荆东安置房及周边附属配套工程（安置房）建筑方案设计 方案变更

建设单位：三明市三元区城市建设投资有限责任公司
设计单位：福建一建集团有限公司

3#楼一层平面图

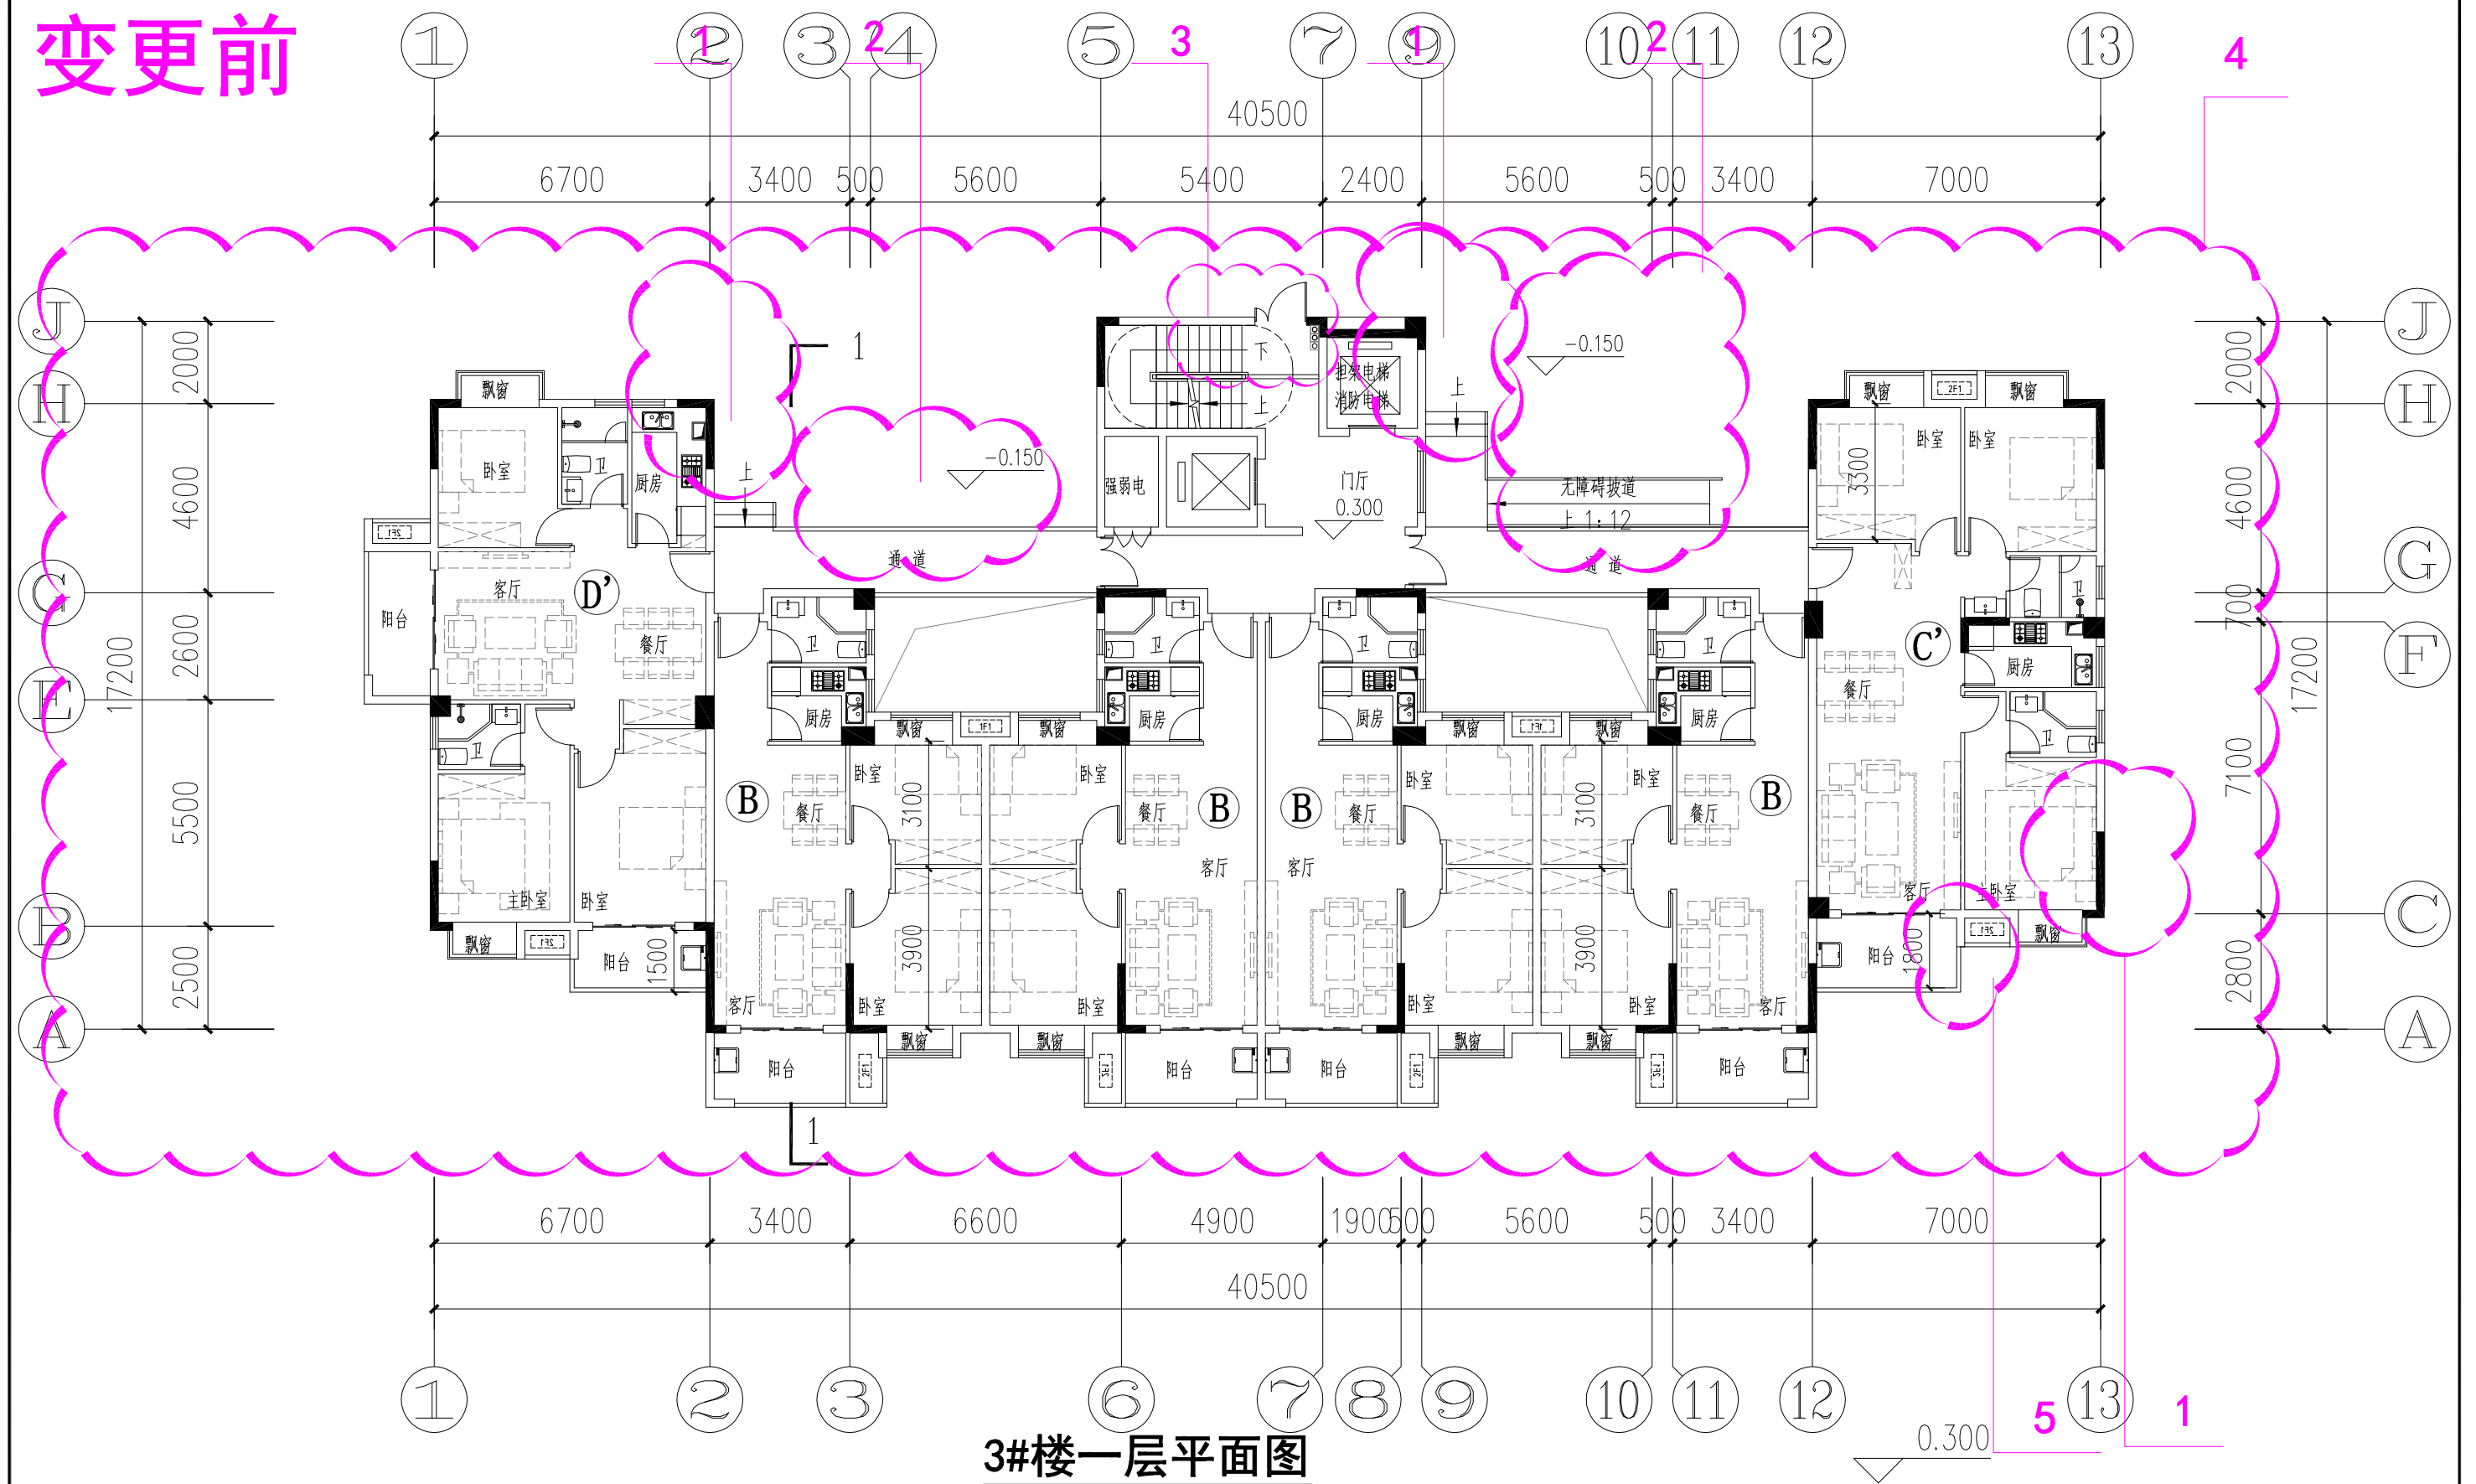
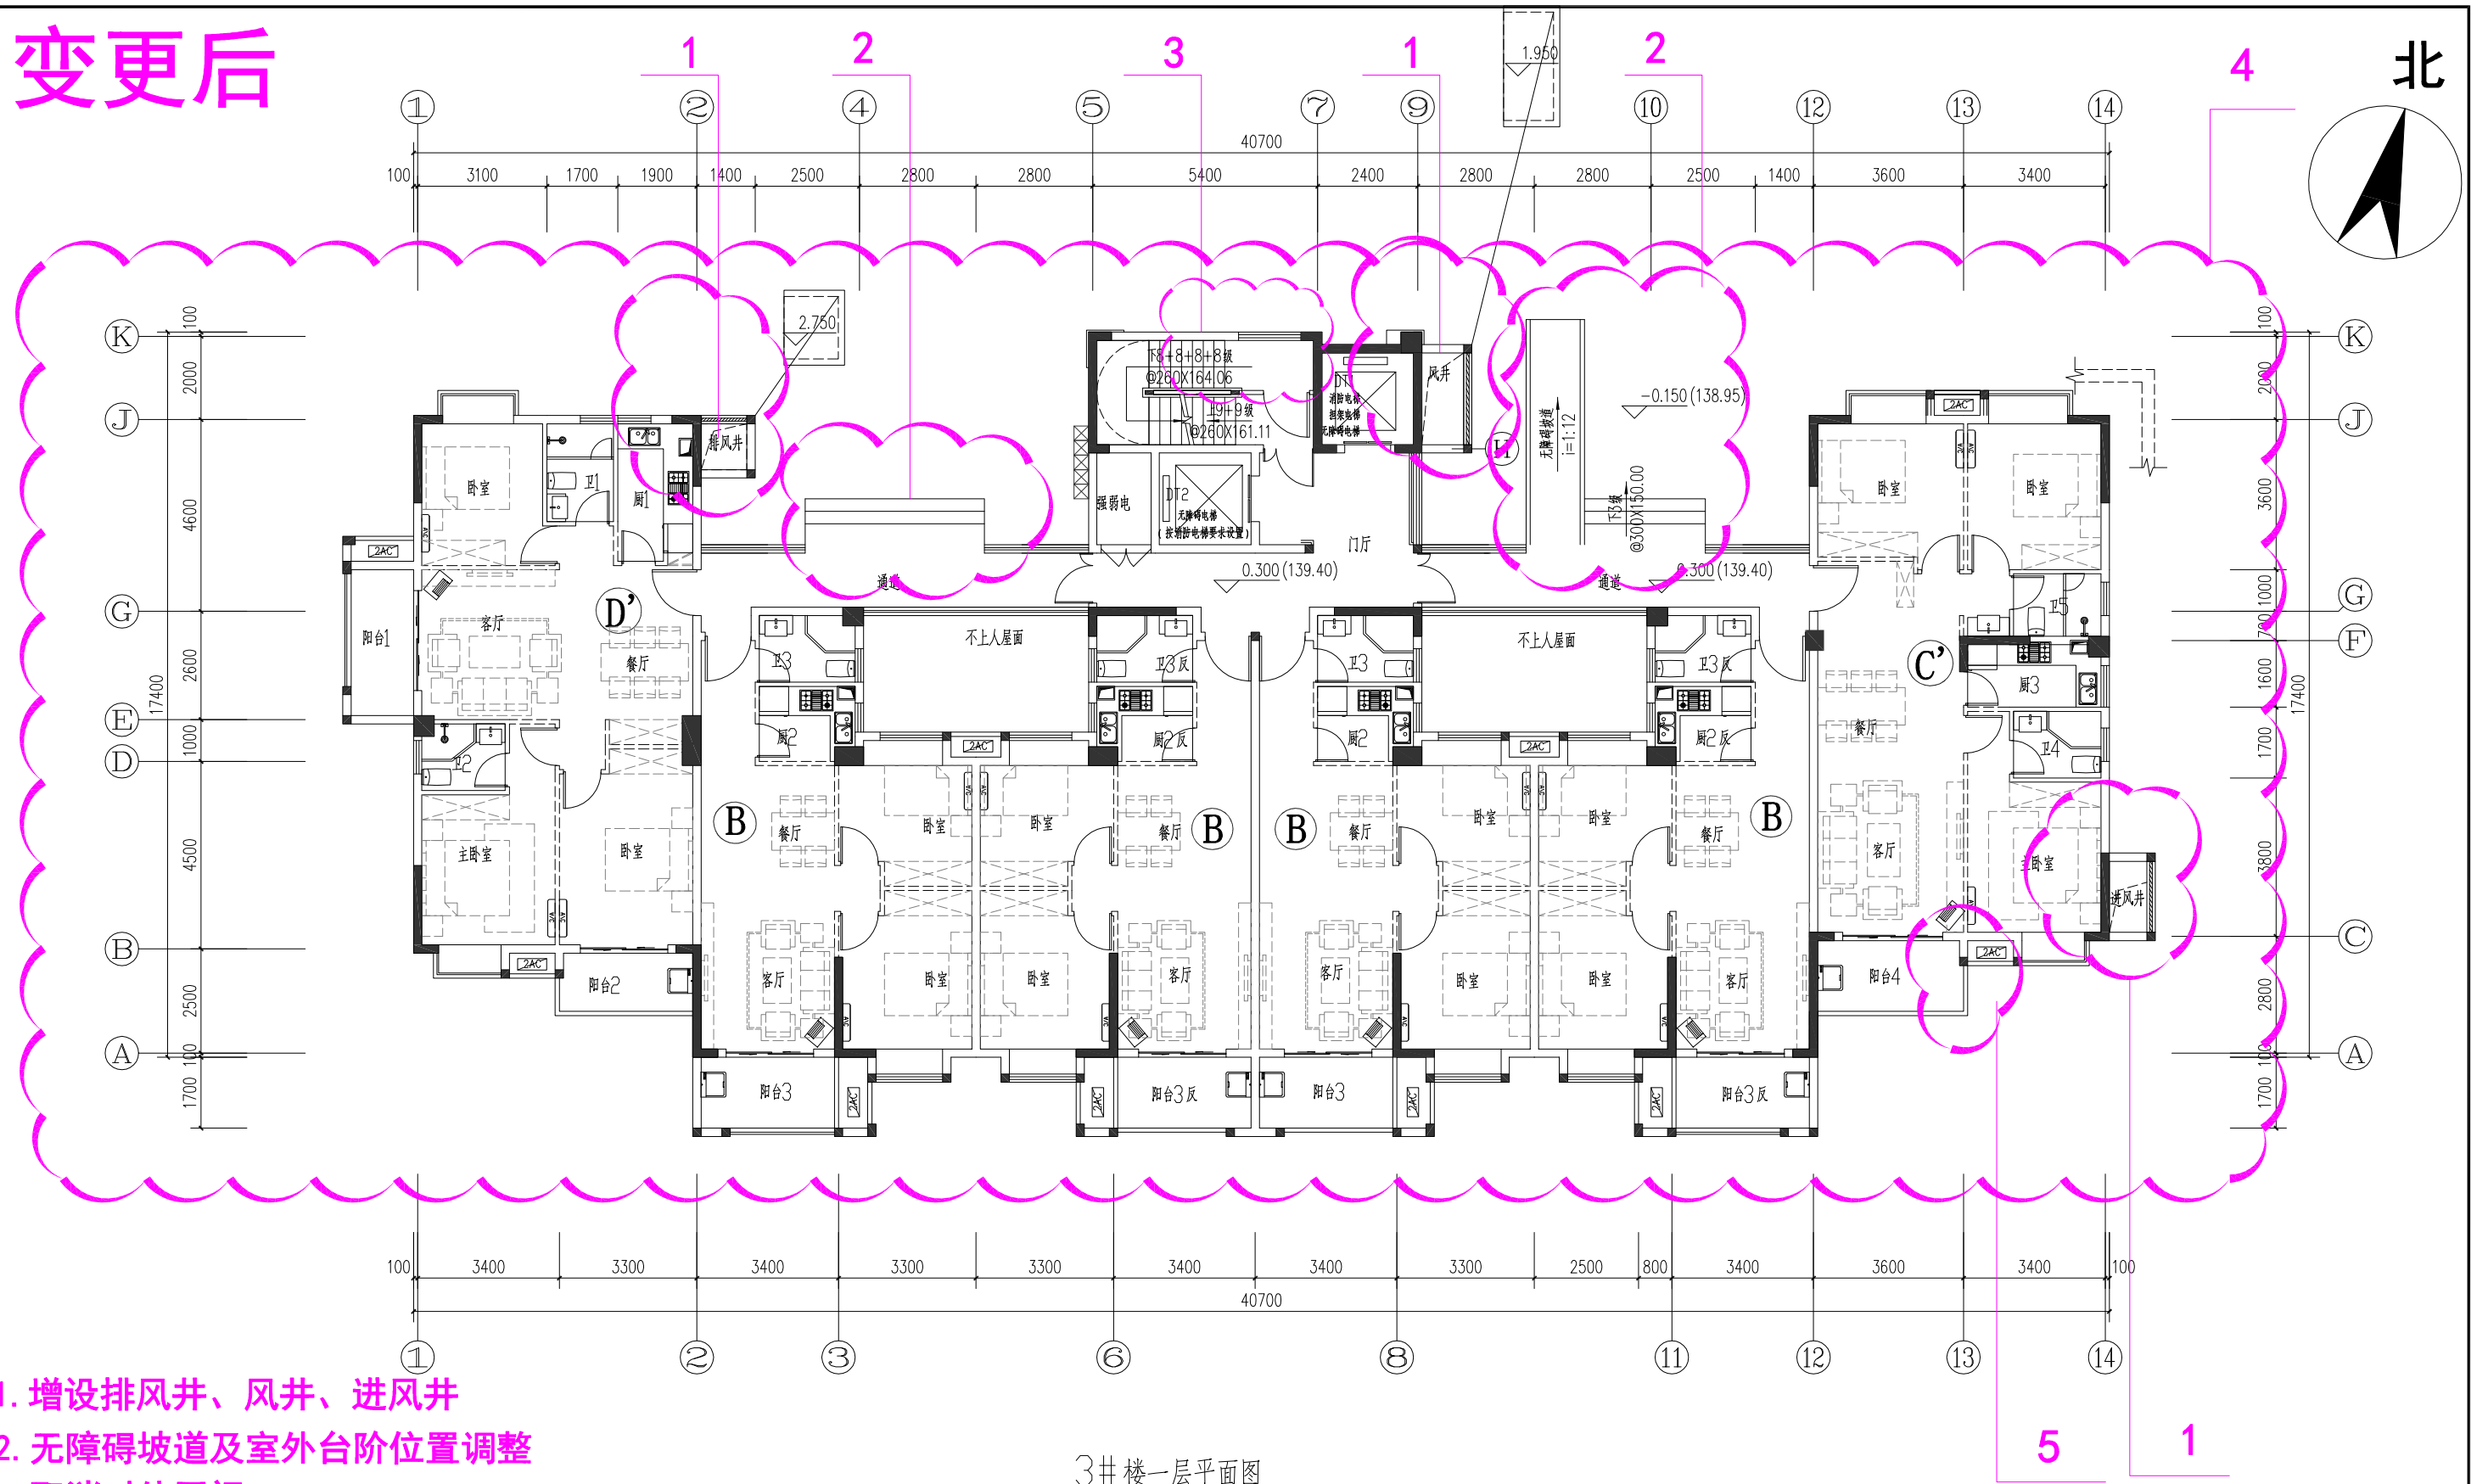
1. 增设排风井、风井、进风井
2. 无障碍坡道及室外台阶位置调整
3. 取消对外开门
4. 一至屋顶层柱网整体调整
5. 13轴交A~C轴阳台长度3.5米调整为3.6米
